Arrêté du 28 AOUT 2020

Portant modification de l'arrêté du 19 décembre 1985 instituant des servitudes aéronautiques pour la protection des dégagements de l'aérodrome de Mâcon-Charnay (Saône-et-Loire)

Aérodrome de MACON-CHARNAY (LFLM)

MODIFICATION DU PLAN DES SERVITUDES AERONAUTIQUES DE DEGAGEMENT

Illustration 2 Secteurs concernés par les modifications des servitudes

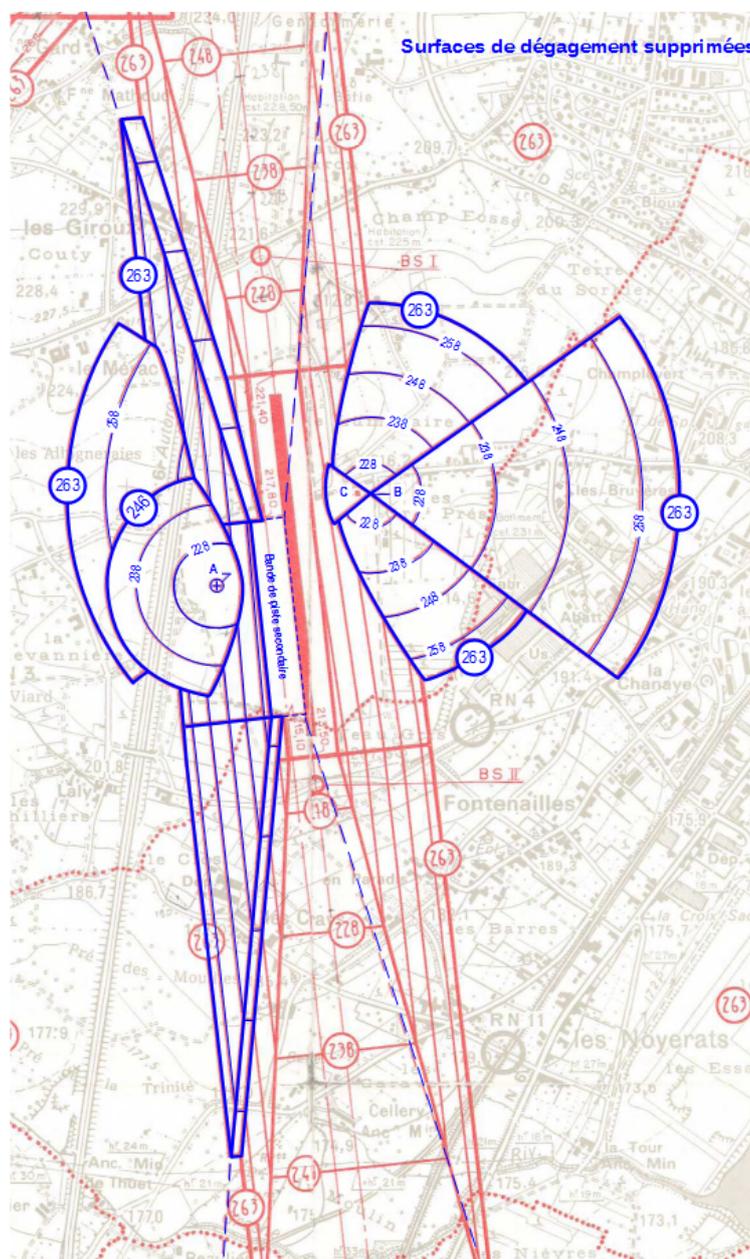
Les servitudes de la bande secondaire et des installations météorologiques non réalisées limitent les hauteurs constructibles. L'objectif est de supprimer ces servitudes liées à ces installations. Les surfaces de dégagement supprimées sont soulignées en bleu sur l'illustration ci-dessous.

Illustration 3 Nouvelles surfaces de servitudes

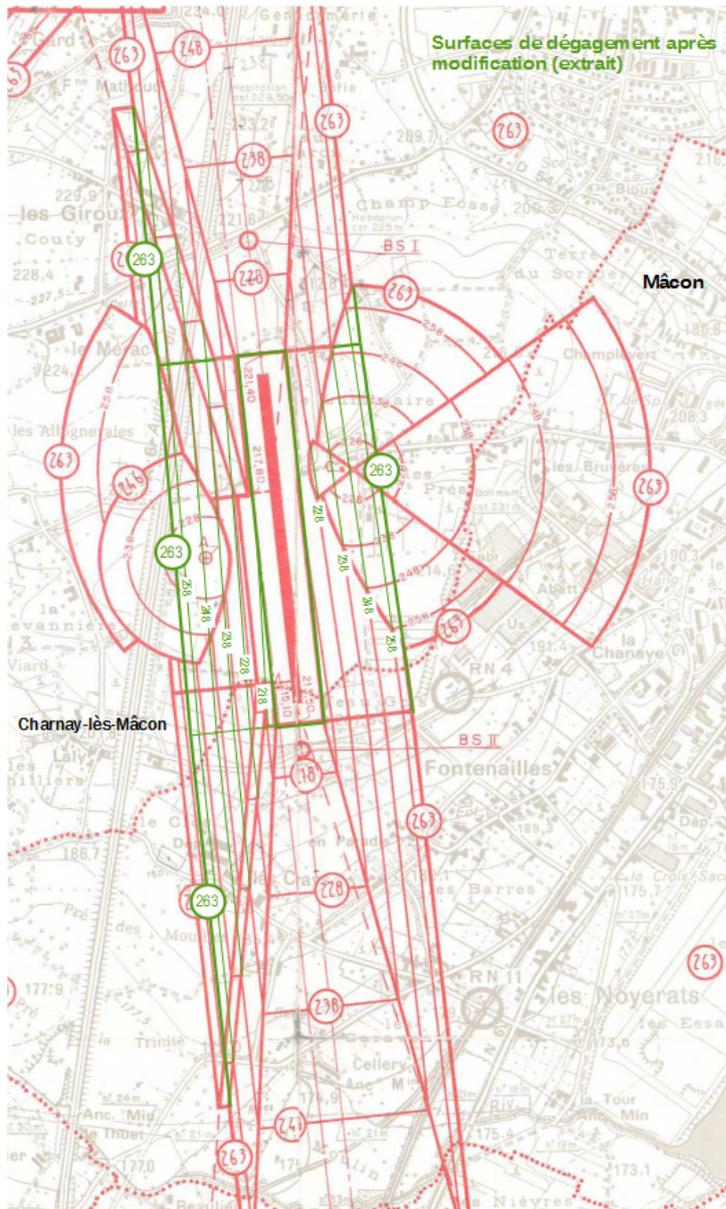
Les surfaces de dégagements résultant de la suppression de la bande secondaire ouest et des installations météorologiques sont représentées en vert sur l'illustration ci-contre. Ces surfaces de dégagement correspondent aux surfaces de protection de la bande principale maintenue.
